イワヤの「あかちゃんシリーズ 犬」の初期/New 比較（左右側面写真）

2022.06.01

トミー・マック

(1) 最新品の右側面（以下が、初期からの変化点 赤○印）

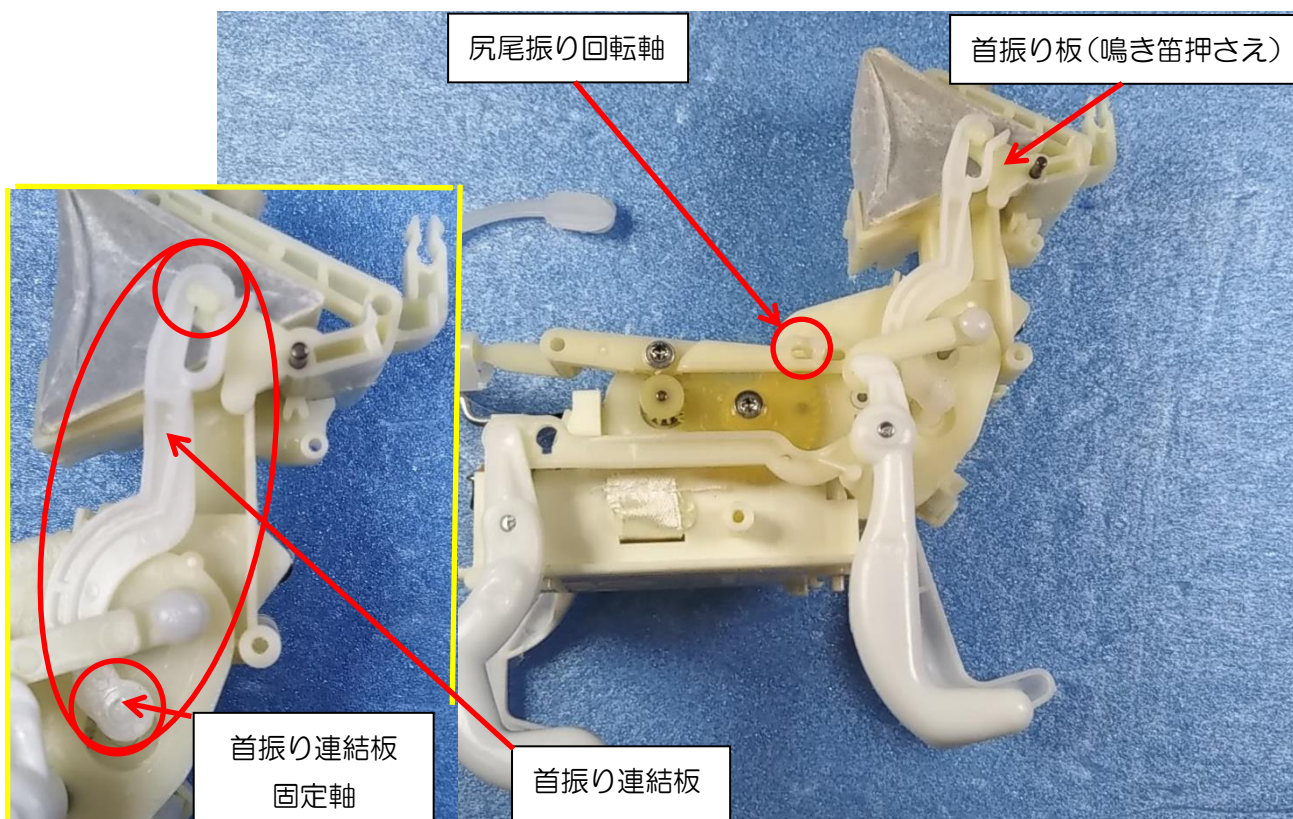
- ・尻尾振り回転軸が金属製 → 樹脂製。
- ・首振り板は金属シャフト付ワッシャ留め → 樹脂爪。
- ・首振り連結板の下部を金属ワッシャ留め → 樹脂留め
- ・首振り連結板の上部を金属製シャフト → 樹脂製 ⇒ 故障が新たに発生

(2) 最新品の左側面（以下が、初期からの変化点 赤○印）

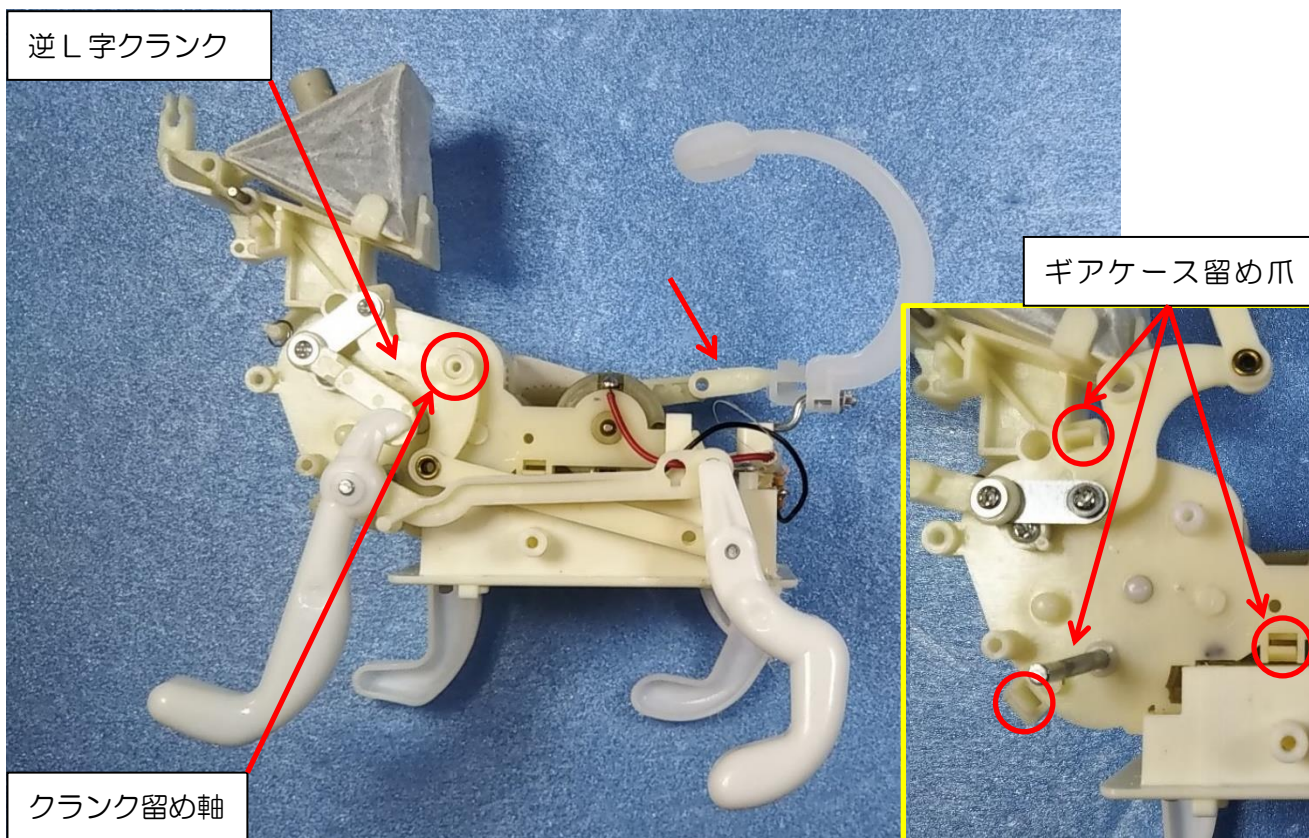
- 逆L字クランク留め軸が割軸 → 円柱 ⇒ 折れる故障がなくなりました
- ギアケース留めがネジ3本 → 留め爪3カ所
